## Concorso per la sistemazione del lungolago di Ascona

Obiettivo del concorso – di progetto – in due fasi ai sensi degli articoli 3.3 e 5 del Regolamento per concorsi di architettura e di ingegneria SIA 142, promosso dal Comune di Ascona, è la progettazione di questi interventi. In particolare, per la prima fase era richiesta una proposta concettuale in scala 1:500 corredata da schizzi illustrativi e da una relazione, sulla base della quale, la giuria avrebbe scelto un numero limitato di progetti, senza stabilire una graduatoria. Furono così selezionati 10 progetti per la seconda fase, da elaborare in scala

Zapata vive

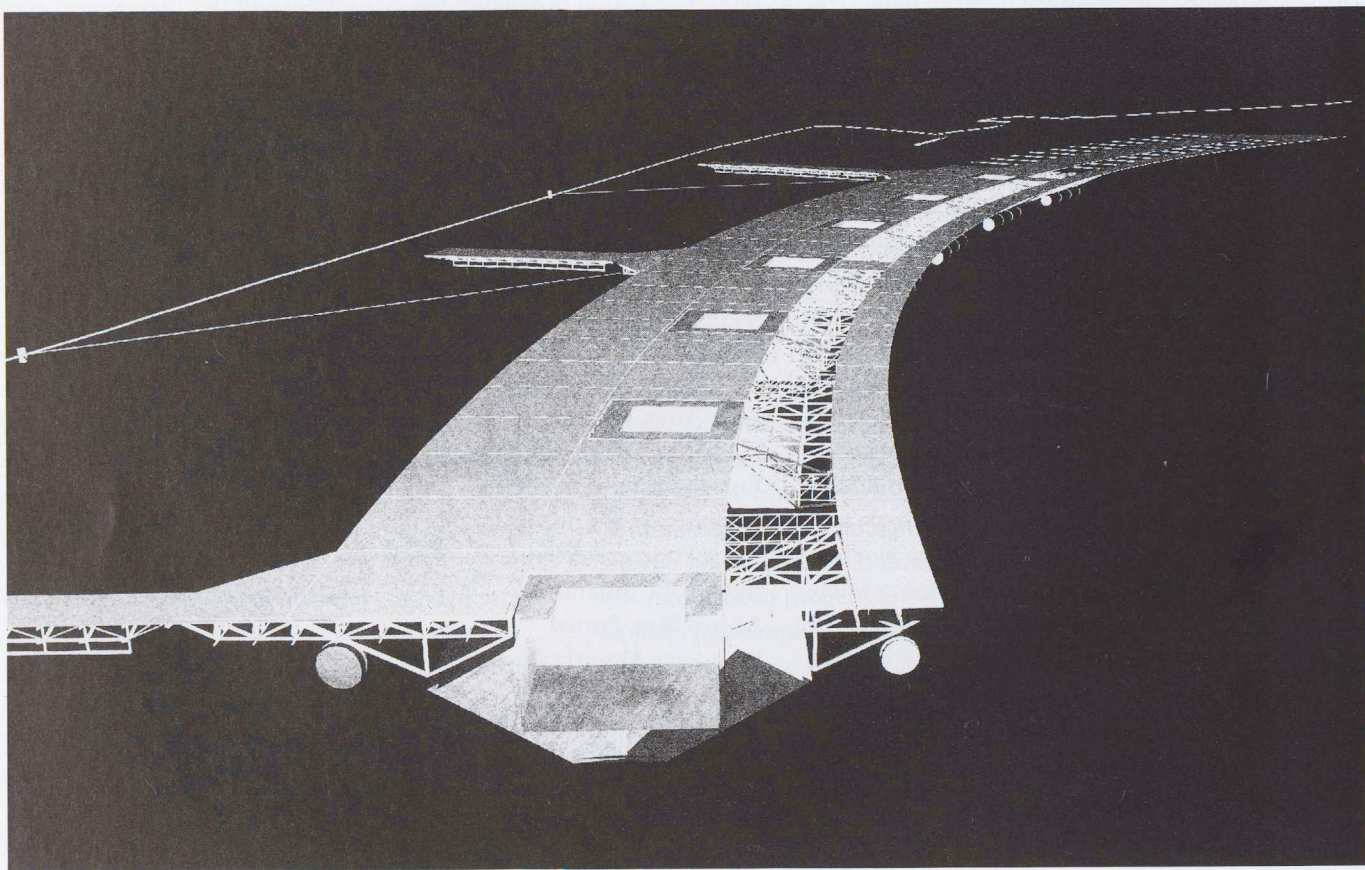
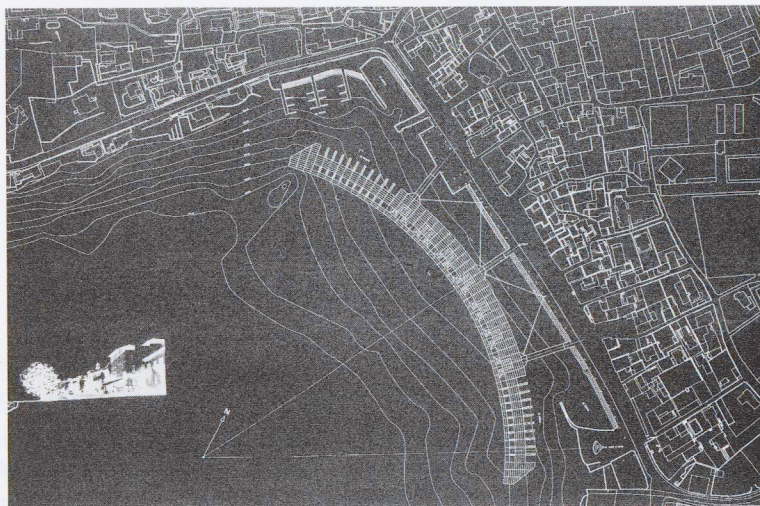
Con la rielaborazione della proposta il progettista è in grado di sviluppare i pregi del suo concetto. La grande forma iniziale viene ridotta e si rinuncia all'aggancio con la riva ovest edificata. Il segmento circolare sistemato dinanzi alla piazza sporge ca. 1 metro dallo specchio dell'acqua, ciò che garantisce la libera visuale dal lungolago. Le utilizzazioni del corpo galleggiante sono chiaramente leggibili. Il settore centrale è destinato ad attività di ogni genere, intese come estensione della piazza. Ad ovest e ad est del molo sono sistemati i posti barca in prossimità della riva. Grazie a questa disposizione, gli idillici porticcioli esistenti vengono così riparati dal vento e dal moto ondosso, e rappresentano degli avvenimenti pittoreschi per i passanti. Dalla congiunzione di questo molo – costruzione del nostro tempo – con lo spazio e l'edificazione della storica piazza e con i suoi platani nasce un nuovo ambiente urbano sul lago maggiore. Le costruzioni possono essere realizzate a terra, senza pregiudizio per le strutture esistenti, e posate in acqua anche a tappe.

L'alta qualità del progetto è premessa per un ulteriore sviluppo, segnatamente riguardo a costruzione ed economicità.

**La forma dell'acqua**

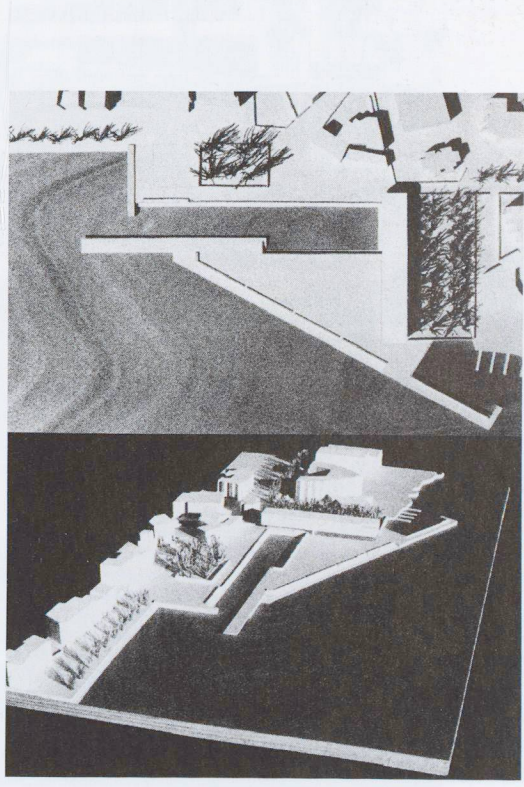
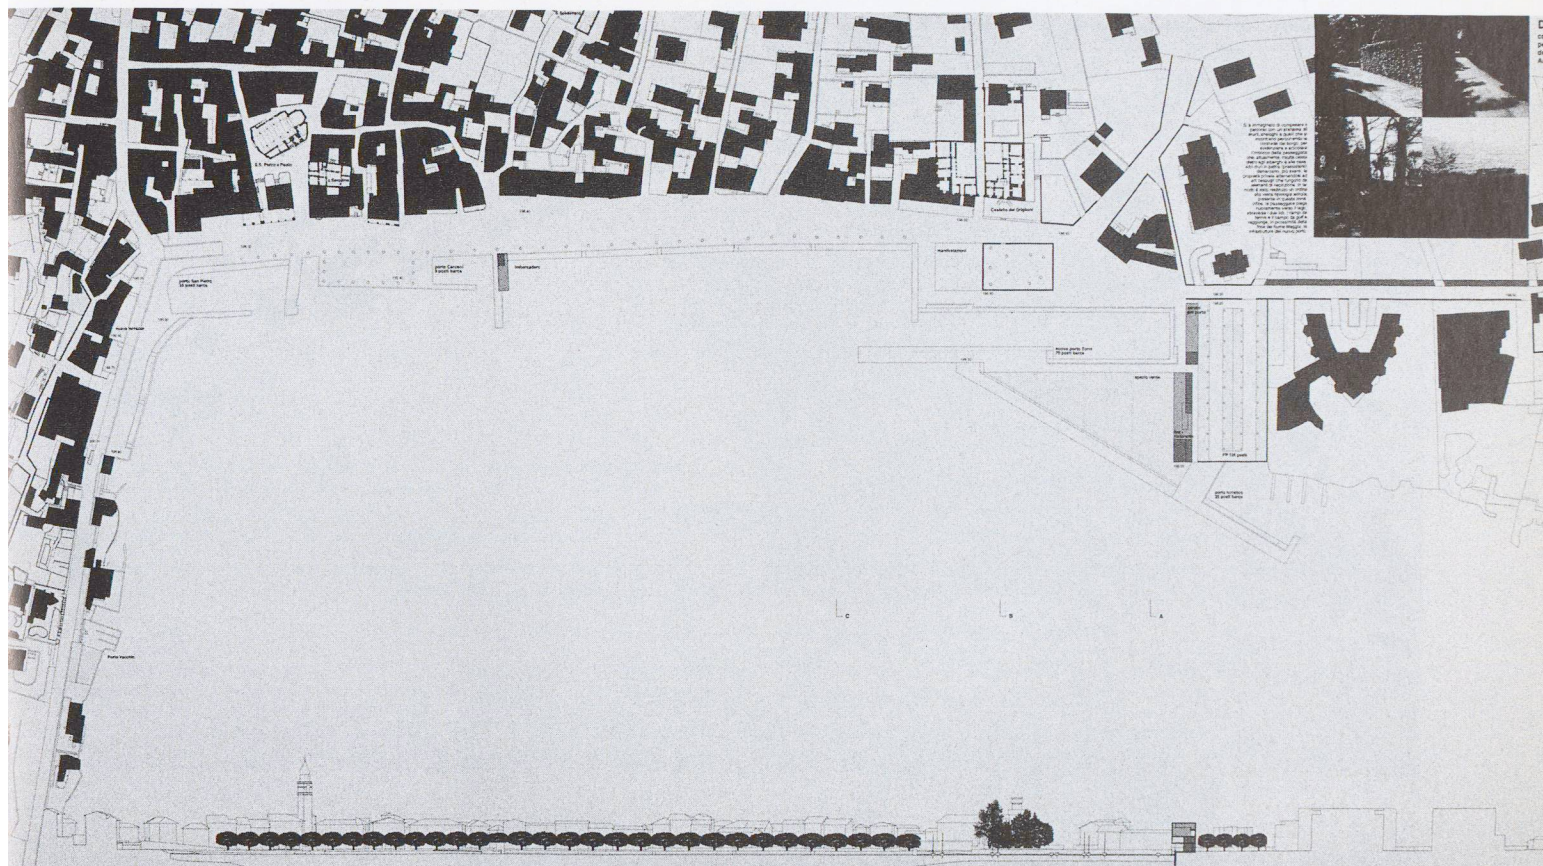
Il progetto ripropone l'impianto generale della prima fase, apportando le modifiche richieste e precisando i contenuti. Si tratta di una soluzione praticabile che, senza stravolgere la situazione attuale, interviene con contenuti e forme ben definiti. Un'esecuzione a tappe non pone problemi, per cui il progetto risulta fattibile anche dal profilo finanziario. Si ritiene interessante la proposta per la valorizzazione delle arcate in zona Cincillà, anche se forse potrebbe essere meglio sostenuta da un intervento più incisivo sull'antistante spiazzo. Il lungolago è sostanzialmente mantenuto con i suoi elementi caratteristici. Lo spazio, che non presenta interruzioni e ostacoli, favorisce lo svolgimento di attività e manifestazioni molto importanti per una località turistica come Ascona. L'imbarcadere dovrà in ogni caso permettere l'attracco temporaneo di due battelli, e non risultare in conflitto con i porti. La soluzione proposta per la zona parco degli Angioli risponde alle richieste formulate dal bando: il disegno è sostanzialmente valido, anche se necessita di un ulteriore riesame negli aspetti funzionali e di servizio. È infatti difficile da raggiungere il parco triangolare, mentre l'accesso ai posteggi pregiudica l'ambiente del bel piazzale

al porto; a questo proposito sarebbe utile verificare una nuova soluzione. Inoltre l'edificio proposto risulta sovradimensionato. Sarà infine necessario tenere in debito conto la presenza dello sbocco del riale Brima. Il progetto individua in modo corretto anche le necessità di intervenire sul tratto iniziale di via Albarelle. Il procedimento costruttivo descritto nel rapporto è logico e coerente con la situazione geologica e geotecnica preesistente.

**Il pendolo panoramico**

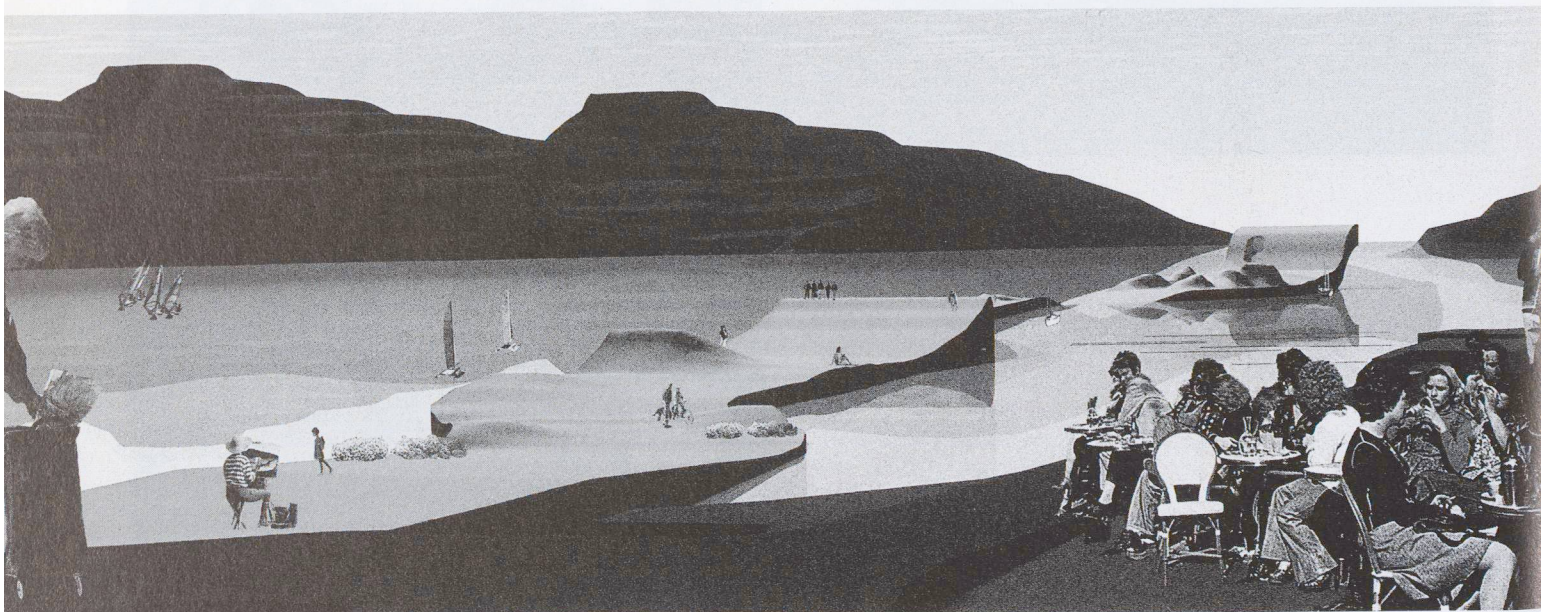
Questa proposta è caratterizzata dalla sua espressione attrattiva, vivace e sfaccettata. Un molo di lunghezza 300 m e larghezza 20 m viene innestato nella baia, davanti allo sbocco di via Borgo, e su questo si trovano sistemate diverse attrattività: il giardino inclinato; il giardino dei colori; il giardino del benvenuto; il giardino allegro, ecc.; e per finire il caffè panoramico. La copertura ondulata è portata da appropriati elementi galleggianti. Un'idea interessante per una scultura architettonica, tuttavia sovradimensionata per la baia di Ascona.

Vision für Ascona

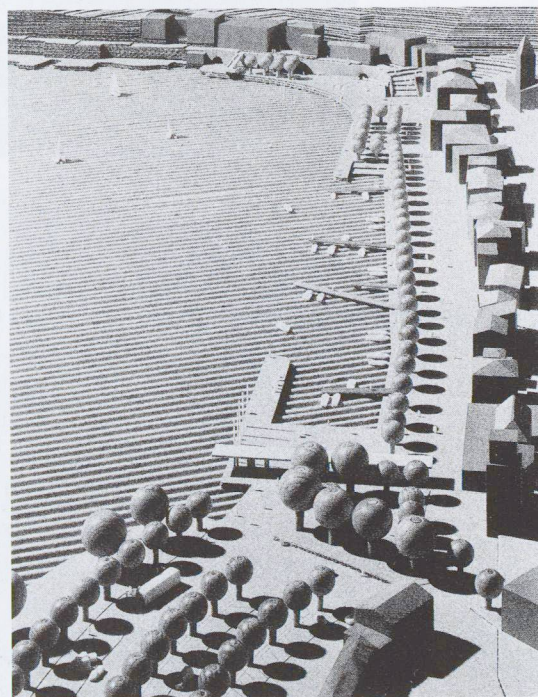
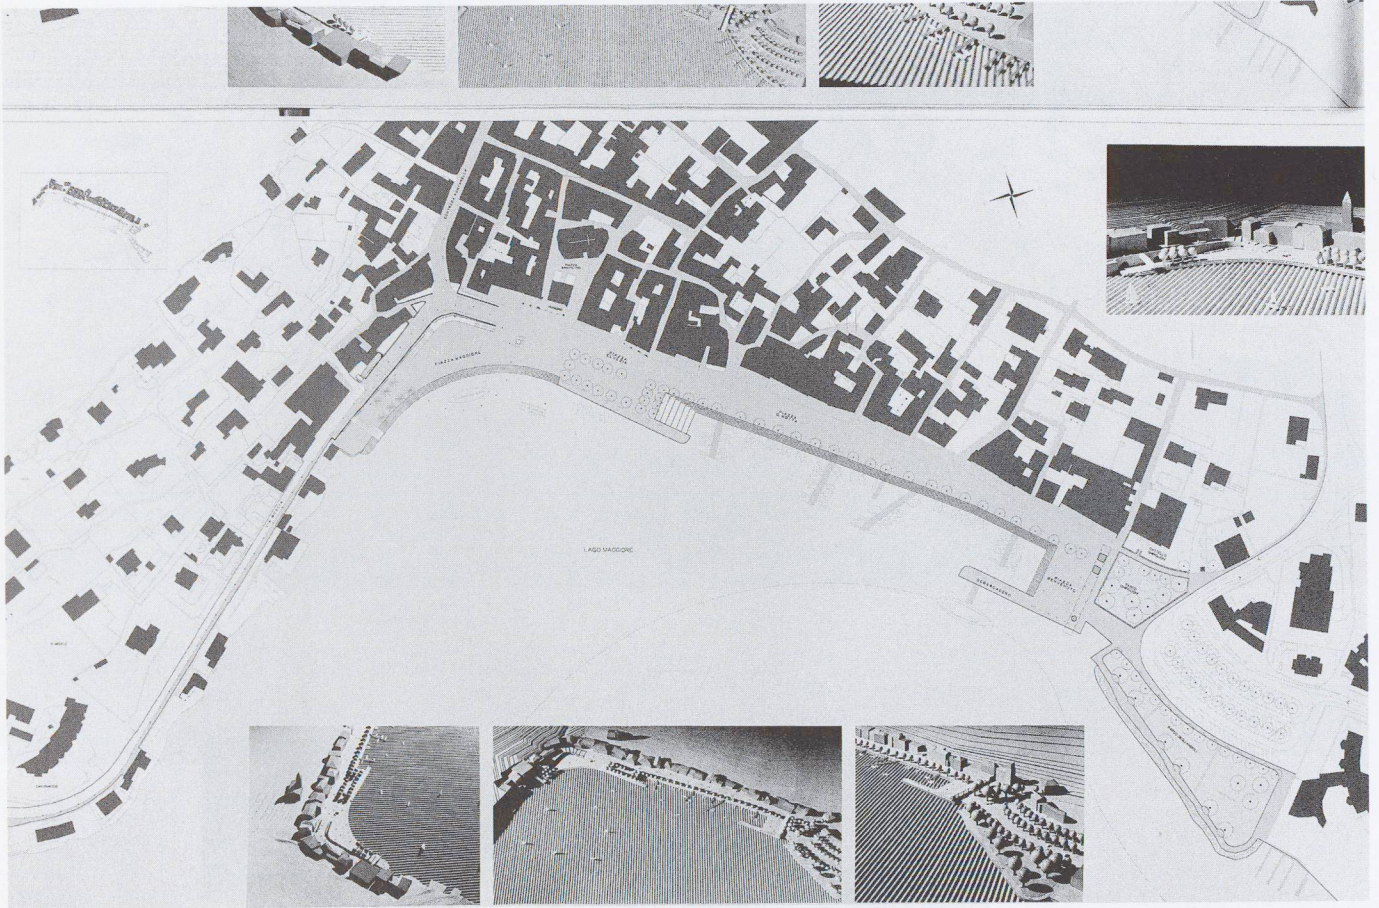
Il piazzale per manifestazioni, caratterizzato dalla grande scalinata arrotondata, si integra in modo convincente nell'immagine urbana del borgo. Il muro con le sue aperture ad arcata rappresenta un quadro suggestivo per questa piazza. La proposta di sistemare una sala di teatro sotto il livello del lago non convince per contro sia per motivi costruttivi che di utilizzazione. I posti-barca esposti al vento e al moto ondosso non possono funzionare.
